# 高速増殖原型炉「もんじゅ」初装荷燃料 に係る原子炉設置変更許可について

平成20年4月

原子力安全・保安院

# 変更の概要

図3 融点測定での試料容器(W容器とRe容器)による定比組成の混合酸化物の融点(固相線)への影響と組織観察結果  
上記の写真はW容器を用いて各温度まで加熱した試料の組織観察を行ったもの。固相線より低い温度からWの混入が開始していることが観察される。

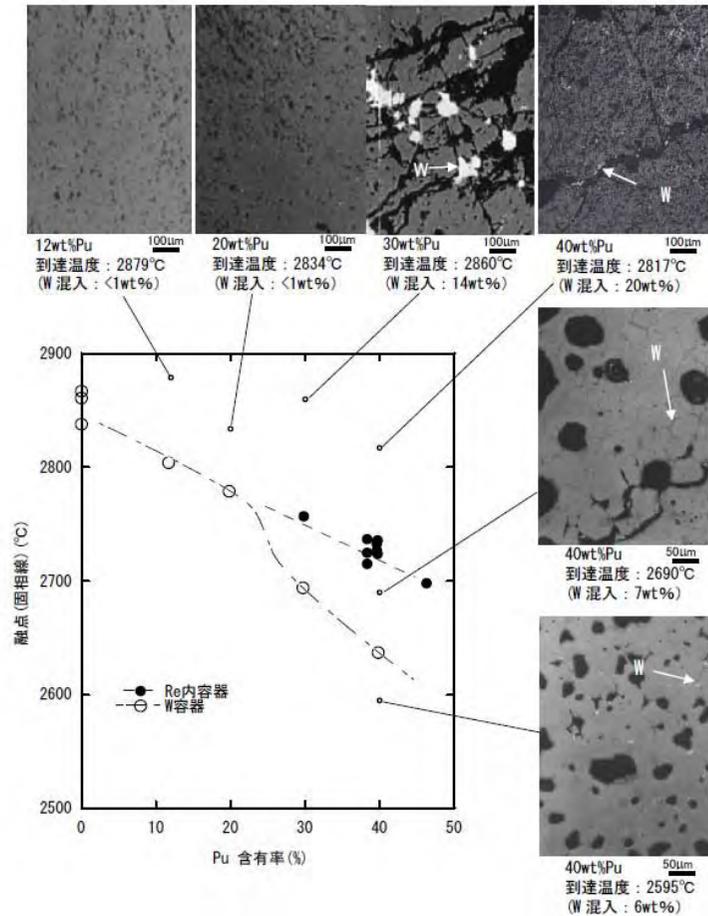
- 長期保管に伴うアメリシウム241の増加により燃料の溶融点への影響はないか。
  - － アメリシウムが多くなっても、溶融点がほとんど低下しないことを確認。
- 3種類の燃料が混在しても、初装荷炉心の安全性は確保されているか。
  - － 燃料の適切な配置により、出力分布等の変化は少ないことを確認。
- 事故等を想定した場合に発電所周辺に影響はないか。
  - － 原子炉立地審査指針等で定める線量を下回ることを確認。
